## 原子力規制における検査制度の見直しに伴う保安規定（変更）認可申請について

### 1. 変更の概要

図1 保安規定の章構成

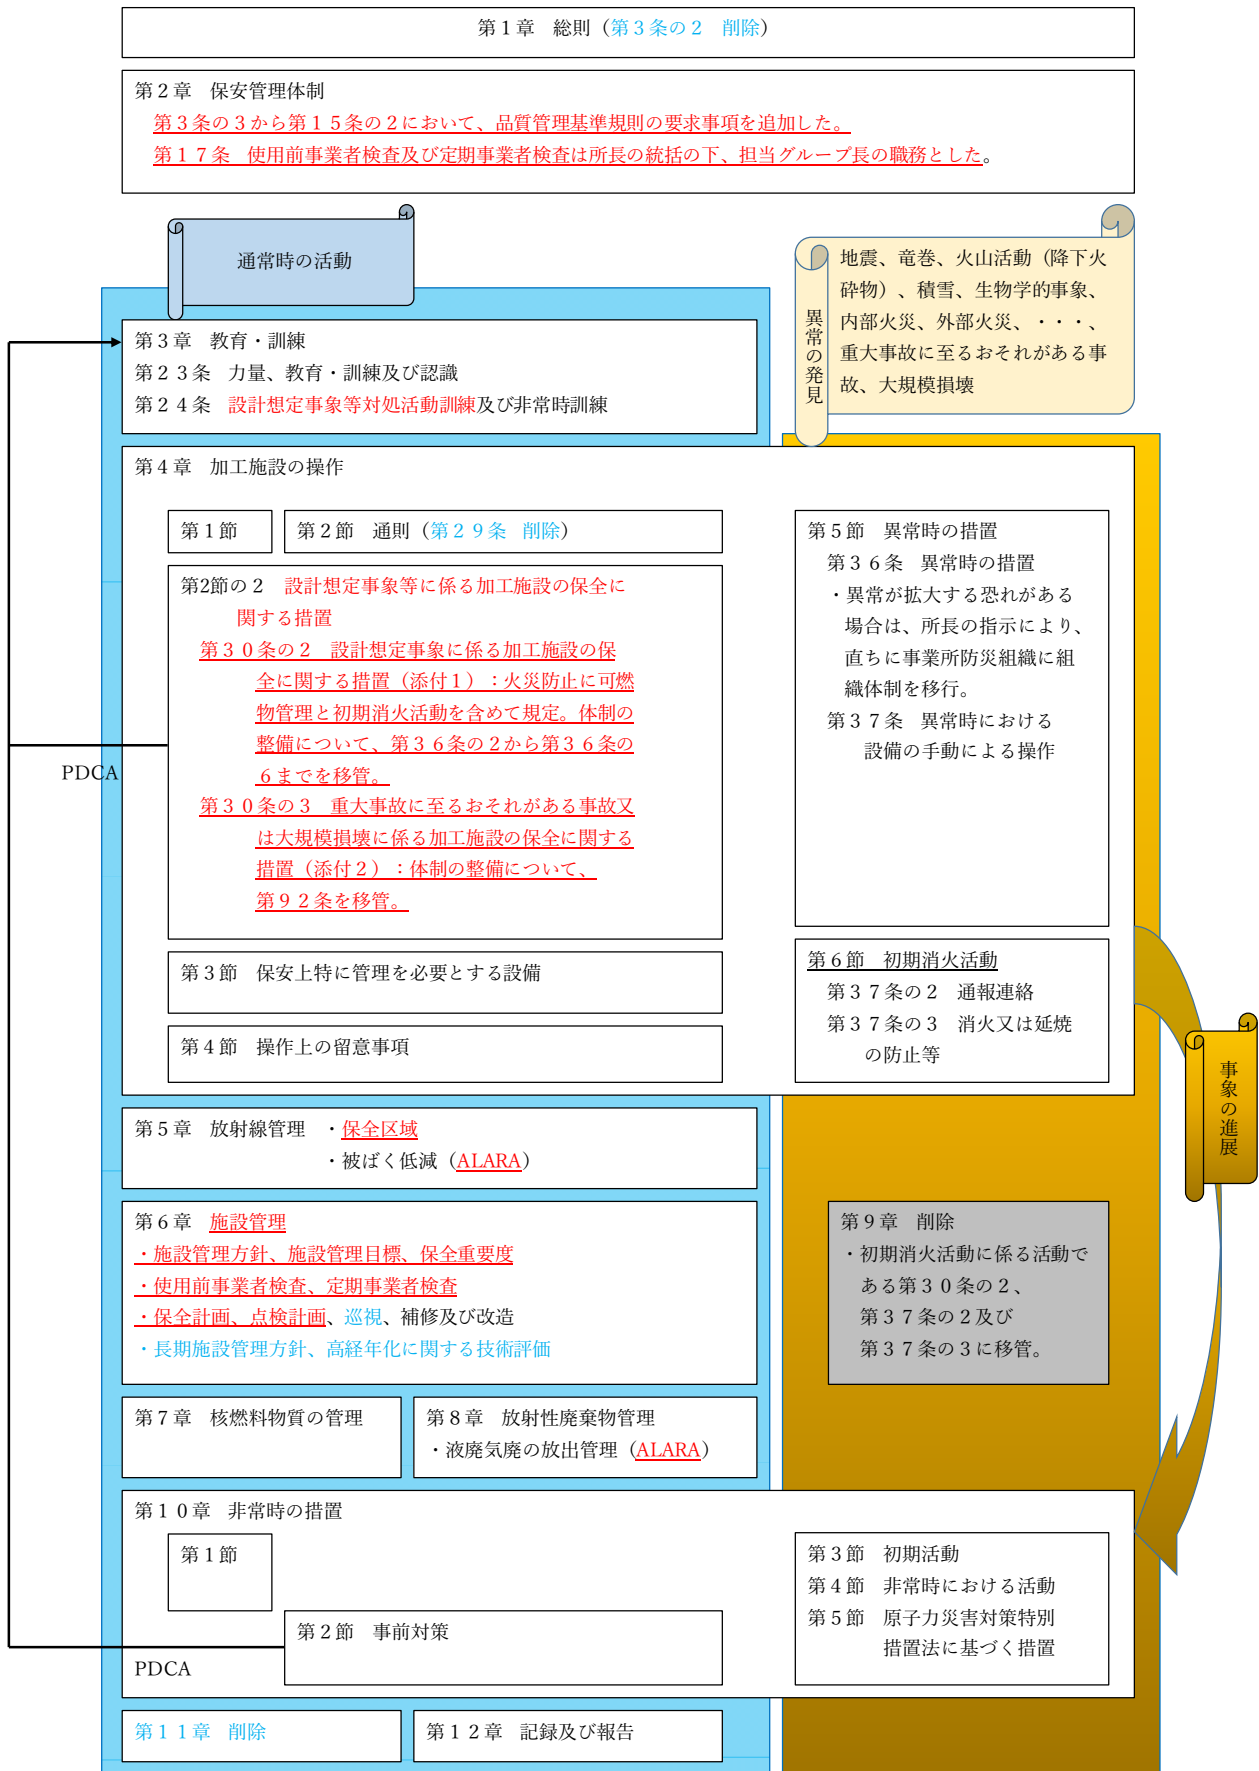
令和2年9月18日付け東許第20009号をもって、核燃料物質の加工の事業に係る保安規定の変更について、申請する。今回の変更は、2020年4月1日の法令改正に基づく新たな検査制度に対応するため、規定の削除、追加及び変更を行うものである。保安規定の章構成を図1に示す。また、保安規定の変更の概要を表1に示す。

検査制度の見直しに伴い、保安規定の条項の主な改廃、見直しを以下のとおり行った。

- ・ 安全文化の育成及び維持は保安活動の中で展開するものであることから関連条文において定めるとともに、第3条の2を削除。
- ・ 基本的に従前の章構成を継承しつつ、品質マネジメントシステムへの要求事項への対応のため、第2章（第3条の3から第15条の3）の関連する条文を追加又は変更した。この際、業務プロセスを再整理し、個別業務として6つの章（第4章「加工施設の操作」、第5章「放射線管理」、第6章「施設管理」、第7章「核燃料物質の管理」、第8章「放射性廃棄物管理」、第10章「非常時の措置」）の業務（以下6業務という。）とすることを、第11条において明確化した。なお、第12条から第12条の7の設計関連及び第12条の8から第12条の10の調達関連の追加及び変更については、従前からの下位文書への展開において遜色なく、既存の設計結果及び調達結果に大きな影響を与えるものではない。
